MINUTA DE JUNTA DE ACLARACIONES

REPARACIÓN DE OBRAS DE DRENAJE, LIMPIEZA DE CUNETAS, REPARACIÓN DE SUPERFICIE DE RODAMIENTO, Y RECOLOCACIÓN DE SEÑALAMIENTO, TRAMO: PESCADERO- E.C. TEPIC- MAZATLÁN, DEL KM 0+000 AL KM 8+000 DE LA LOCALIDAD PESCADERO, MUNICIPIO DE ROSAMORADA, NAYARIT. (FONDEN).

ESQUEMA DE DIMENSIONES PARA LETREROS ESPECTACULARES

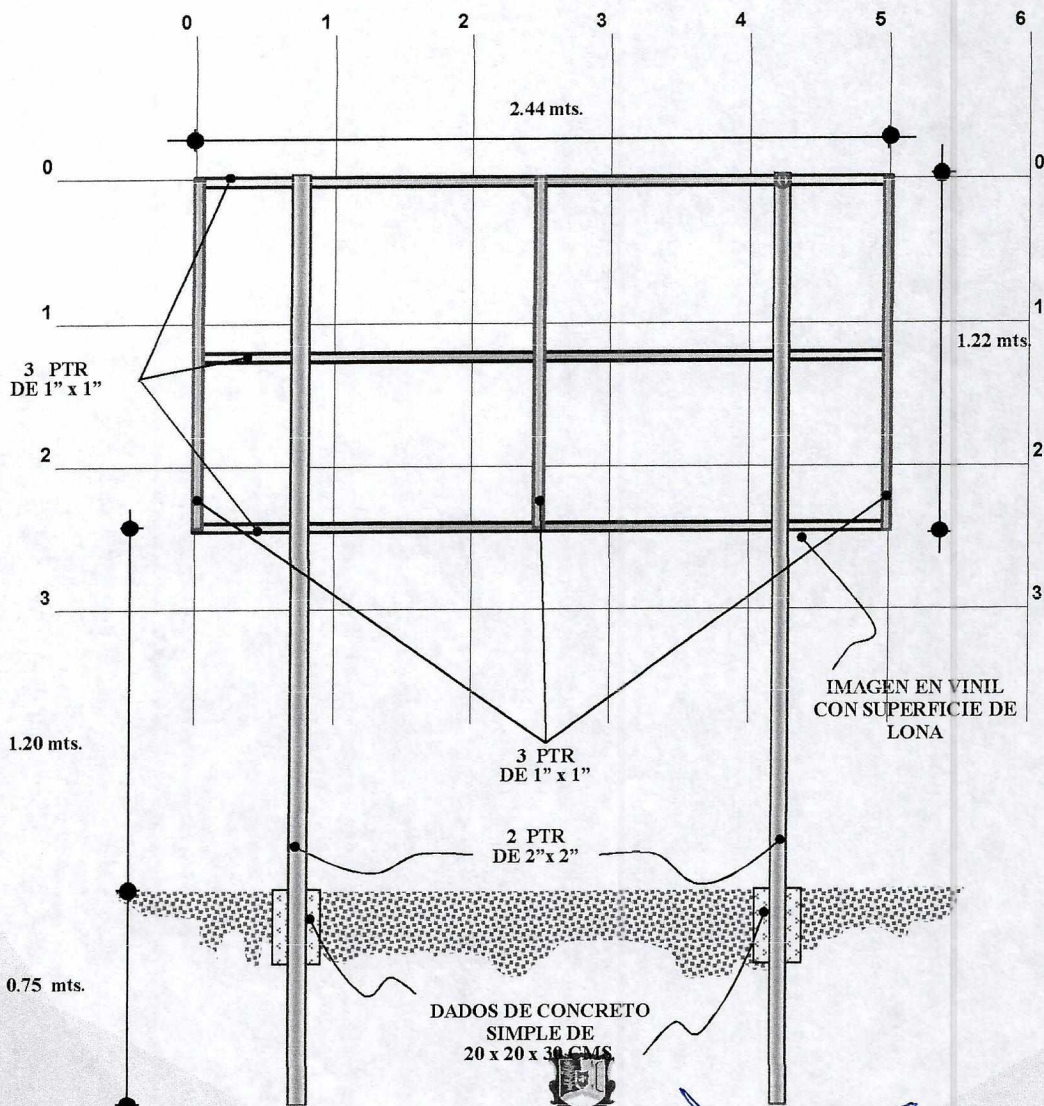
11. En su propuesta deberán de considerar 1 (Un) letrero alusivo a la obra, cuyo costo deberá de incluirse dentro de su análisis de costos de indirectos, (croquis anexo), el cual deberá permanecer por tiempo indefinido y tendrá que estar instalado desde el inicio de la obra.
